AVIS SUR L'INTEGRATION DU SAGE DE L'YERRES DANS LES DOCUMENTS D'URBANISME

PLU de Grandpuits-Bailly-Carrois

Carte 1 : La carte de vulnérabilité intrinsèque de la nappe de Champigny, source : AQUI’Brie, 2021 (<https://www.aquibrie.fr/la-carte-de-vulnerabilite-de-la-nappe-du-champigny>)

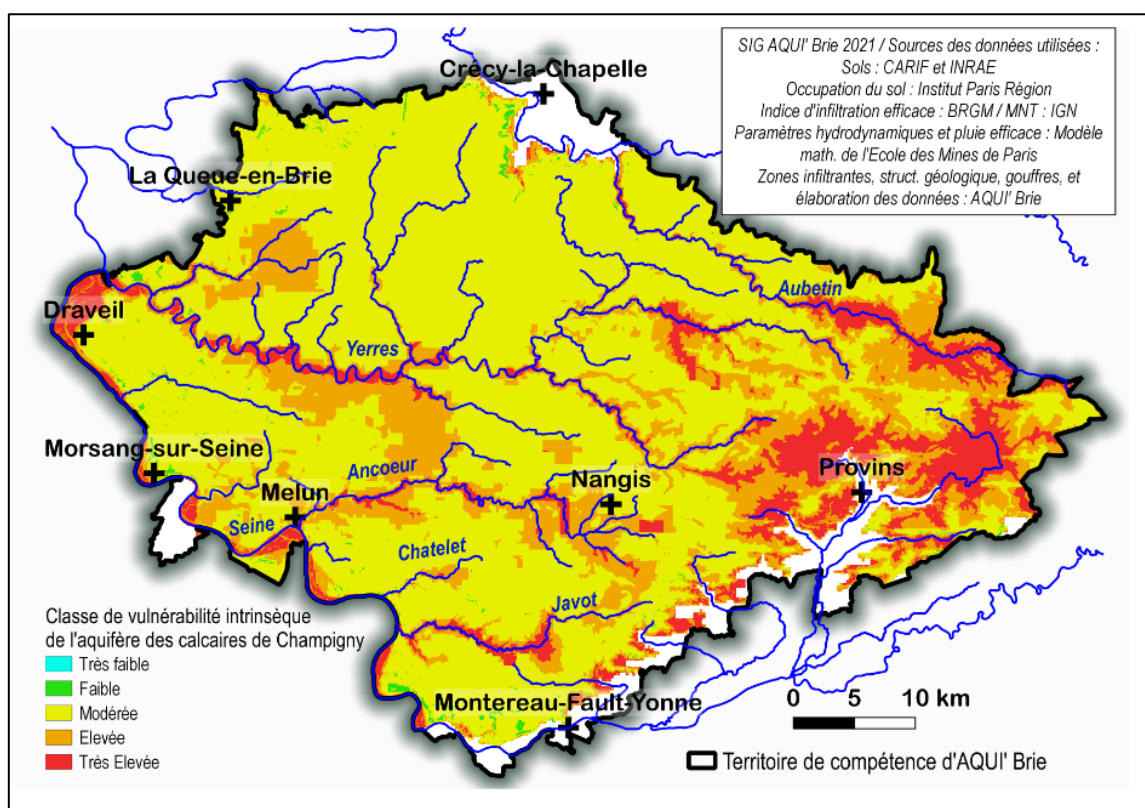
La vulnérabilité intrinsèque de la nappe vis-à-vis des pollutions est modérée à élevée sur la commune de Grandpuits-Bailly-Carrois.

Il convient de prendre en compte cet enjeu de protection de la nappe dans les documents du PLU, et de prendre des dispositions dans les zones d’aléa élevé pour préserver la nappe de toute pollution.
